## XI.2. Réponse du maître d'ouvrage

Les paragraphes présentés ci-dessous ont pour objectif de porter à la connaissance du public les réponses du SMMAG suite à l'analyse du dossier par la Mission Régionale d'Autorité Environnementale (MRAE) et au rendu de son avis assorti de recommandations. Ils reprennent les points soulevés dans l'avis détaillé de l'autorité environnementale. Il présente un rappel de l'avis suivi de la réponse développée par le SMMAG.

Schéma du secteur de réflexion

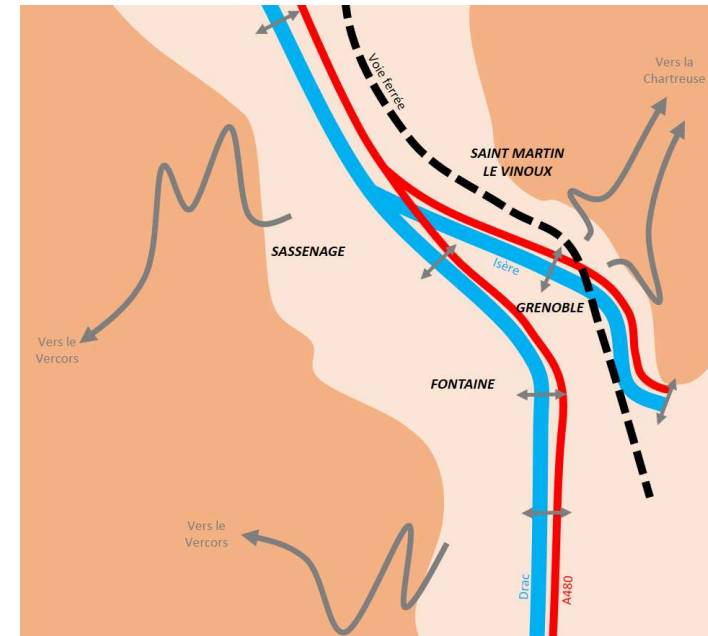
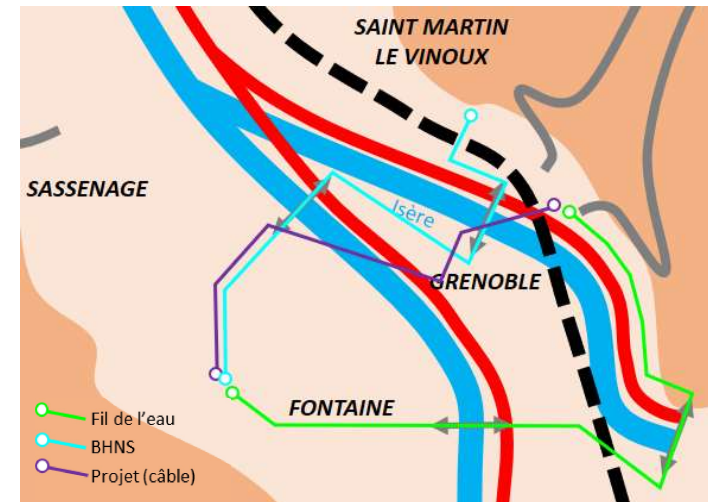
MRAE	SMMAG
<p><i>Présenter au public les différences de temps de parcours entre les solutions au fil de l'eau, entre bus à haut niveau de service et liaison par câble, entre toutes origines et toutes destinations ;</i></p> <p><i>Etayer la variante bus à haut niveau de service, avec l'étude de ses alternatives, et de la rendre plus compréhensible ;</i></p>	<p>Pour identifier la solution la plus pertinente, le SMMAG a comparé plusieurs scénarios et a retenu in fine les deux seuls qui répondaient aux objectifs du projet : la solution projet (câble) et l'alternative par bus à haut niveau de service. Les comparaisons effectuées et présentées dans le dossier, renforcées des précisions apportées suite aux observations de la MRAE font apparaître la solution câble comme la plus satisfaisante notamment du point de vue des enjeux de mobilité, de l'environnement et de la santé humaine.</p>
<p><i>Développer les critères, notamment environnementaux, ayant conduit à écarter une option de prolongation de la liaison par câble vers Sassenage ;</i></p>	<p>L'option de prolongation de la liaison par câble vers Sassenage n'a pas été retenue dans l'étude d'impact car ne répondant pas aux objectifs initialement fixés. Le SMMAG a toutefois approfondi l'analyse en évaluant la faisabilité de plusieurs tracés de prolongation vers Sassenage pour répondre aux observations de la MRAE. Tous les scénarios de prolongation explorés présentent des impacts plus importants que le projet retenu, avec notamment de très nombreux survols de parcelles bâties. Cette option de prolongation vers Sassenage ne constitue donc pas une solution de substitution raisonnable.</p>

Afin de faciliter la lecture du dossier, toutes les hypothèses intermédiaires de réflexion n'ont pas été détaillées. Les analyses de temps de parcours évoquées par la MRAE ayant cependant bien été explorées, la réponse ci-dessous contient des informations détaillées de façon plus didactique.

- Dans la solution fil de l'eau (projection dans le futur sans action), le trajet Horloge ou Hôtel de Ville vers La Poya en passant par la Presqu'île n'est possible que via de nombreuses correspondances ne correspondant pas à un usage réaliste du réseau.
- Dans la solution BHNS, le terminus ne peut être implanté qu'à l'Horloge, le secteur Hôtel de Ville ne permettant pas d'insérer spatialement une zone de régulation/retournement. Le temps de parcours comprend donc un trajet entre Horloge et Hôtel de Ville.
- Dans la solution câble, la desserte de l'Horloge aurait impliqué des survols complexes et sensibles de très nombreux habitats collectifs et a donc été exclue dès les études préliminaires.

Pour analyser la solution BHNS, le SMMAG a testé également une seconde méthode de comparaison des temps de parcours. En effet, en plus du « plus court chemin » modélisé, une projection basée sur les temps de parcours des lignes actuelles empruntant les mêmes portions de trajet a été réalisée. Cette projection a par exemple pris en compte le temps de parcours de la ligne actuelle C6 entre l'Argentière et Oxford auquel ont été retranchées les minutes gagnées grâce aux aménagements de site propre. Il s'avère que cette seconde méthodologie donne des résultats encore plus insatisfaisants sur le trajet La Poya – Hôtel de Ville.

Schéma représentant l'évolution potentielle de la situation

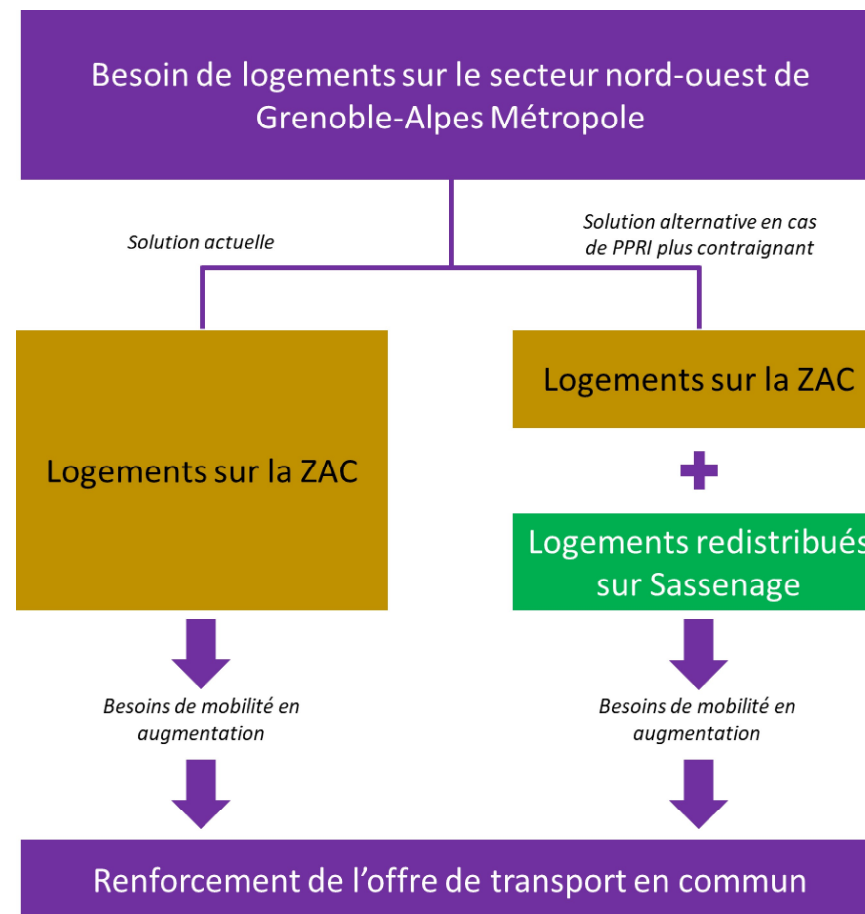
**L'Autorité environnementale recommande de conditionner la confirmation du projet de liaison par câble à la possibilité d'ouvrir à l'urbanisation le secteur Portes-du-Vercors dans le plan de prévention du risque inondation du Drac en cours de finalisation.**

L'amélioration de l'offre de mobilité sur ce secteur passe également par le pôle d'échanges multimodal de Fontaine La Poya auquel le projet urbain et le projet du SMMAG vont être connectés. Ce pôle constituant l'une des portes d'entrée de la Zone à Faibles Emissions (voir réponse à la recommandation n°16) de Grenoble-Alpes Métropole est un point d'attractivité stratégique du secteur nord-ouest dont la desserte est nécessaire.

Le Plan de Prévention des Risques inondation (PPRI) du Drac a récemment fait l'objet d'une enquête publique qui a souligné les enjeux croisés entre le projet Portes du Vercors et le risque inondation. Le projet Portes du Vercors prenait déjà largement en compte ces enjeux : ciblage des zones à aléa modéré, objectif de désimperméabilisation, principes de résilience... Cependant, si l'Etat approuvait un PPRI plus contraignant que ne le laissait présager le porter à connaissance disponible jusqu'alors, le projet des portes du Vercors serait éventuellement amené à modifier la forme et l'ambition de chacune de ses phases et tranches pour correspondre au nouveau cadre réglementaire. Toutefois, l'objectif d'urbanisation du secteur Portes du Vercors en cohérence avec l'orientation nationale de diminution de l'étalement urbain ne sera pas remise en cause.
